Nr. 334 din 02.09.2016

Reabilitarea Bastionului Theresia din Timișoara s-a realizat în baza proiectului nr 49 de către SC ARCHAËUS SRL, prin subsemnatul în 2003-2010, executat în 2008-2010.

**OBIECTIV: EXPERTIZARE TEHNICĂ ACOPERIS
REFACERE HIDROIZOLATIE ACOPERIS "BASTION
THERESIA" TIMISOARA C 1. 9 FLORARIE**

EXPERTIZA NR. 44/E-2014

Efectele infiltratiilor la interior spatii

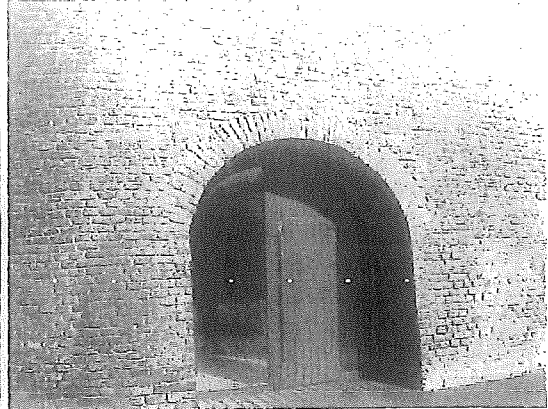
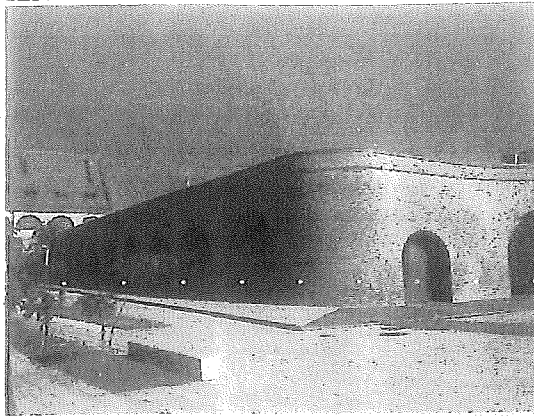
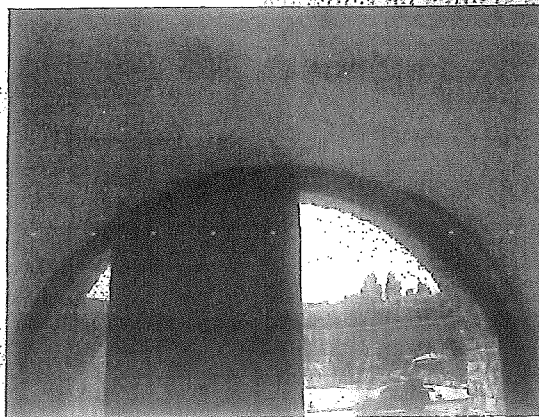
Cladirea nu prezinta avarii din actiuni exterioare, sau degradari din exploatarea indelungata, fiind reparata printr-o interventie generala la ansamblul de cladiri pe baza unui proiect din PROGRAM PHARE2005 ESC PROGRAMME: REABILITAREA SI REVITALIZAREA FORTIFICATIILOR FORTARETEI TIMISOARA-BASTION THERESIA, 2006-2002, Beneficiari CONSILIUL JUDETEAN TIMIS si CONSILIUL LOCAL TIMISOARA, dar, la nivelul peretilor si al boltilor se constata infiltratii de apa meteorica prin acoperisul terasa de la Corp 1.9.-Florarie.

Efectele infiltratiilor la interior spatii florarie

Vedere terasa si gura de scurgere

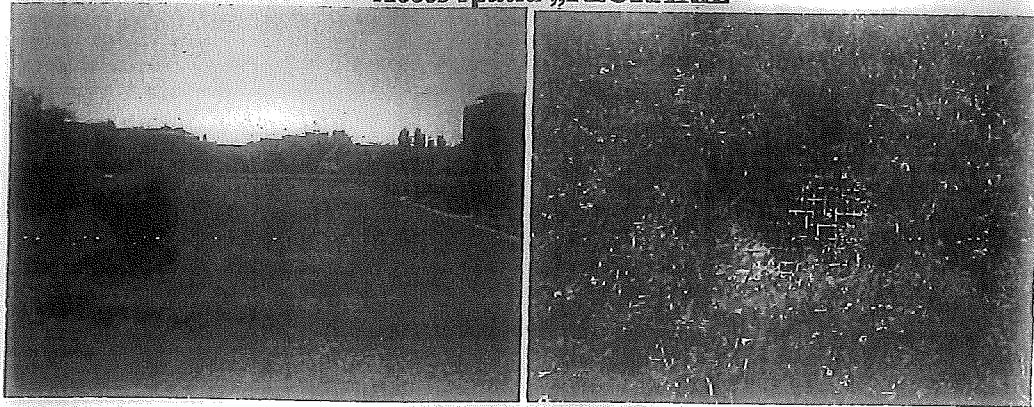
Fara a fi semnalate evenimente deosebite în exploatarea terasei, din discuțiile cu utilizatorul construcției, apare ca și posibilă cauza instalarea de suportii metalici pentru benere de reclame, pe colțul clădirii, ancorati în pământul vegetal-conform proiect de 35cm și posibil și mai jos, perforand hidroizolația.

Jgheab perimetral acoperisului terasa intierbata

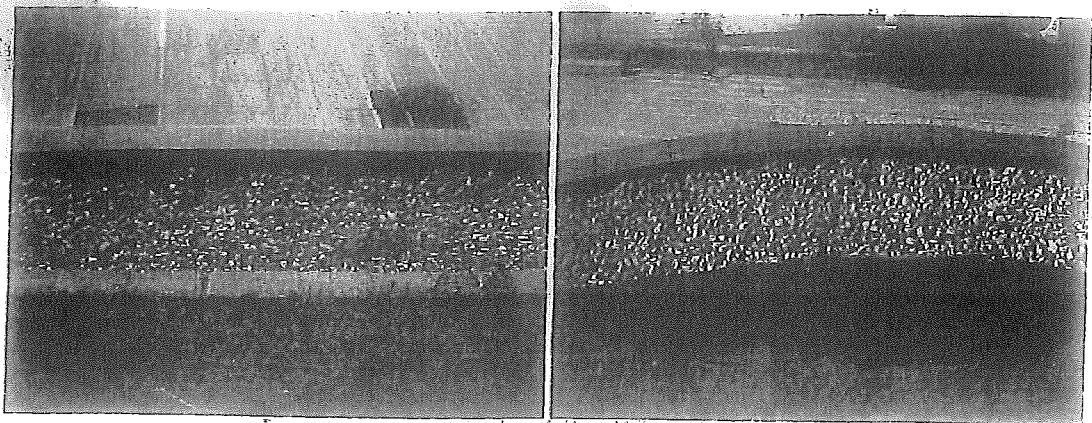
- apelor pluviale, prin gurile de scurgere
- lipsa unei etanșeități corespunzătoare la zona de igheab perimetral terasei, cu infiltrarea apei sub stratul hidroizolant, creandu-se astfel calea către infiltrațiile extinse de la interior;

Nu a putut fi constatată starea de funcționalitate a igheabului perimetral cu pietris astfel încât, la următoare intervenție este necesară verificarea acestor elemente, pentru a nu exista intreruperi de orice natură (reziduuri bituminoase sau pietris) care ar putea să împiedice scurgerea corectă a apelor spre gurile de scurgere.

- decaparea îngrijita a stratului de pamant, pe cca. 25...50mp, la coltul cladirii, pana la constatarea zonelor degradate-strapunse-dezlipite la imbinari;
- desfacerea straturilor de filtrare, drenaj si protectie-anti-radacina, pana la hidroizolatia acoperisului;
- constatarea zonelor cu hidroizolatia strapunsa, dezlipita la imbinati, deformata sau rupta;
- refacerea hidroizolatiei avariate cu respectarea prevederilor de mai jos.
- Inlaturarea pietrisului din jghebul perimetral si controlarea existentei stratului impermeabilizant-hidroizolatiei, si a racordului izolatiei jghebului la izolatia acoperisului.

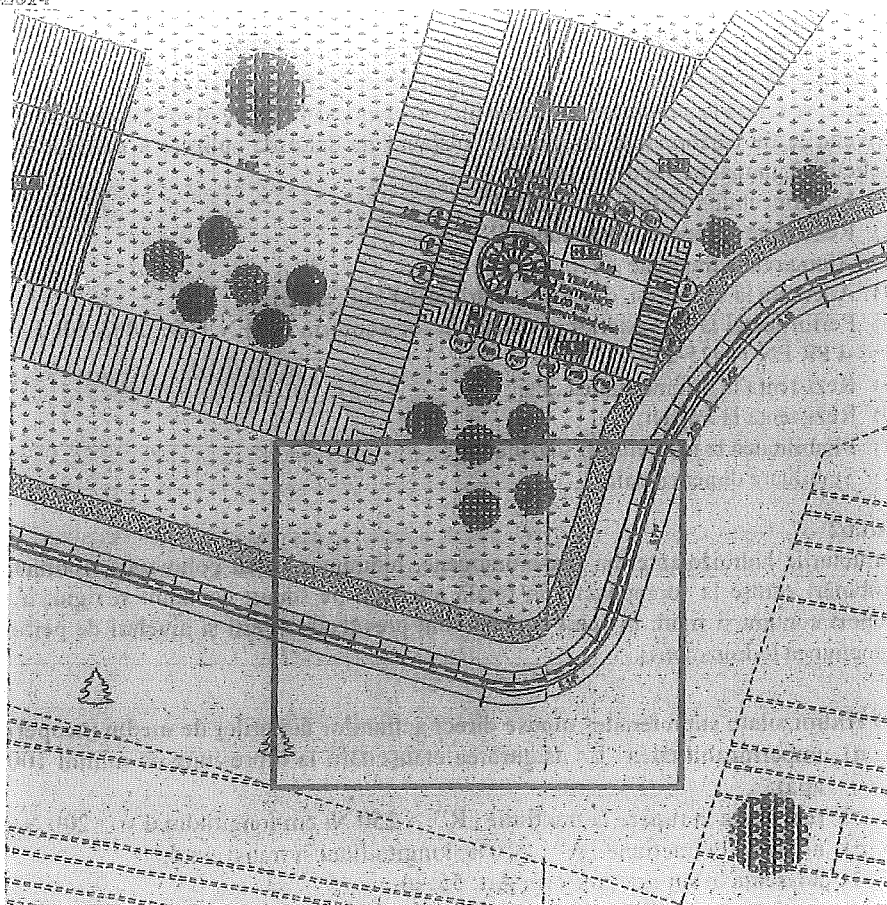
Planul de mai sus, preluat din proiect nu a fost respectat în totalitate, pe acoperiș ne-existând zone ridicate peste cota strat vegetal-la Corp C.
